Mobilitätsdrehscheibe Fürth Hauptbahnhof

Modernisierung und barrierefreier Ausbau
Eisenbahn-Station, **Auszug: Breite der Zugänge,
Verglasung der Aufzüge, Beteiligung der Stadt**

Sachstand 29. März 2023
– Kurzauszug 2025 –

Forderung Nr. I

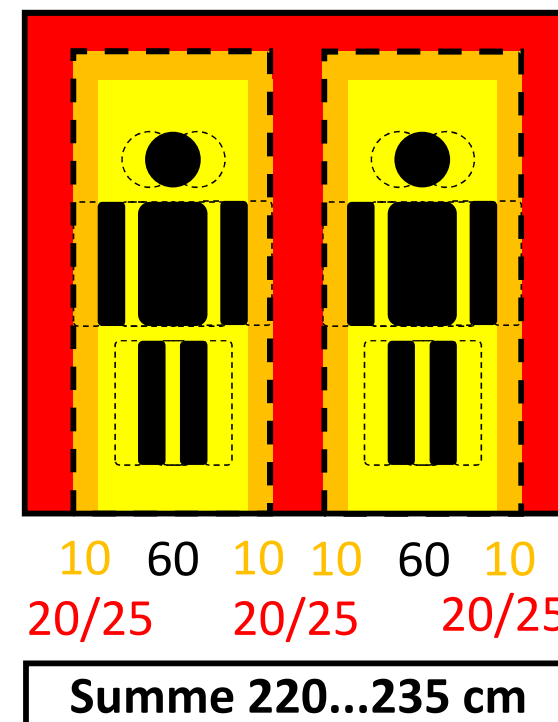
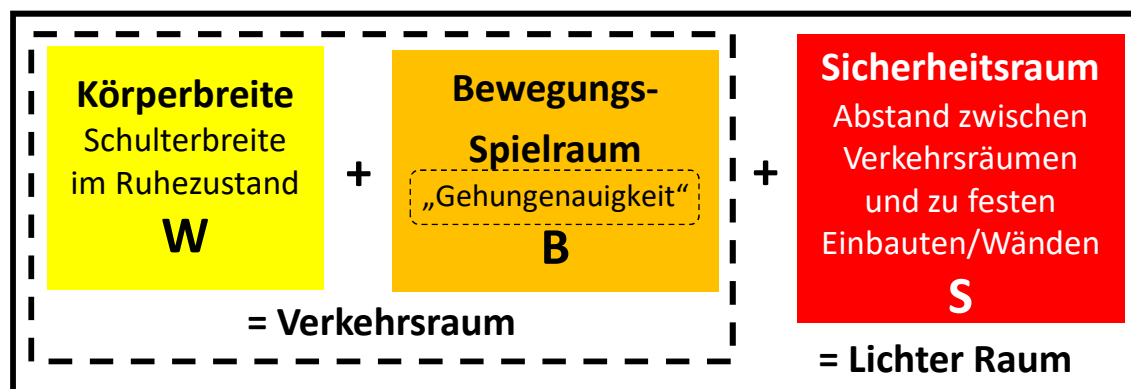
Begründung Durchgangsbreite 215/besser 240 cm

- 160 cm sind „Kuschel-Breite“ (Beispiel: Ehe-Bett), ungeeignet f. Begegnung Fußgänger | Fußgänger
- 220...235 cm nach FGSV¹-Normen und dies bereits nur für Personen ohne Gepäck oder Behinderung

(vgl. Bild 4 EFA 2002², Bild 20 RAS³ 06³, i. V. m. Bild 14 bis 18 EAHV 93⁴)

Positiv-Beispiel
für Y²¹⁵/₂₄₀

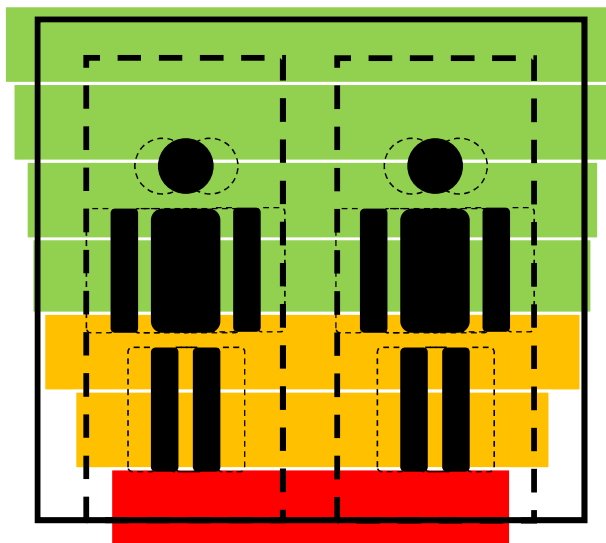
Durchgangsbreite

Bamberg
Gleis 4/5

f) Beispiele andernorts – **Durchgangsbreite neben Az,**

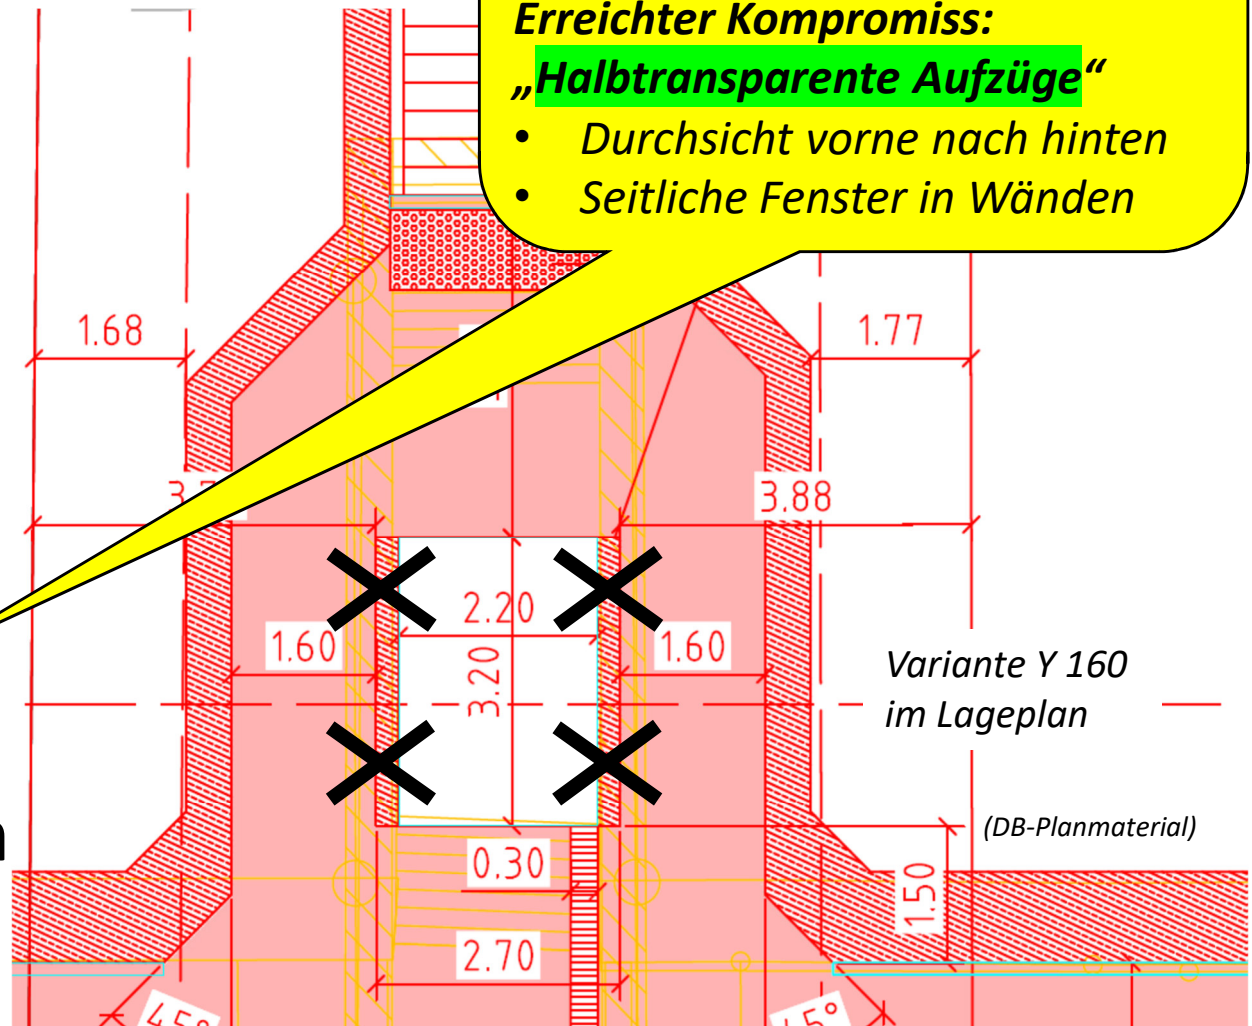
Bedarf 220/235 cm:

← Lichtenfels 245 cm

← Bamberg 238 cm Gl. 4/5

← Würzburg 229 cm

← Bamberg 224 cm Gl. 6/8

← Fürth Hbf 215 cm (S)

← Ansbach 190 cm

← Fürth Hbf 160 cm

„Y 160+“ (Planung der DB)

➔ Auch Fürth braucht „**Großstadt-würdige**“ Lösung:
möglichst „Y 240“, mind. jedoch „Y 215“ (wie S)

- Durchgangsbreite 215/240 cm machbar, erfordert größeren baulich-/baubetrieblichen Aufwand, damit höhere Kosten, weil Durchgänge dann anteilig unter den Gleisen liegen und nicht mehr vollständig unter dem jeweiligen Bahnsteig liegen
- Sprungkosten entstehen von 160 (+x) cm auf 215 cm, nicht jedoch nennenswert von 215 auf 240 cm Breite, daher nur noch **240 cm** Durchgangsbreite weiterverfolgt
- Mehrkosten Stadt-Fürth-Variante **Y 240** & „**halbtransparente Aufzüge**“ gegenüber Deutsche-Bahn-Variante **Y 160+**:
 - 110 T€/Bahnsteigzugang x 3 Bahnsteigzugänge = 330 T€ insgesamt
 - zzgl. Kostenungenauigkeit HOAI-Phase 2 (+/- 30 %) = max. 429 T€
 - zzgl. Umplanung + nicht abschließend kalkulierbarer Baubetrieb

➔ **Ansatz: 500.000 € Kostenbeteiligung Stadt Fürth**
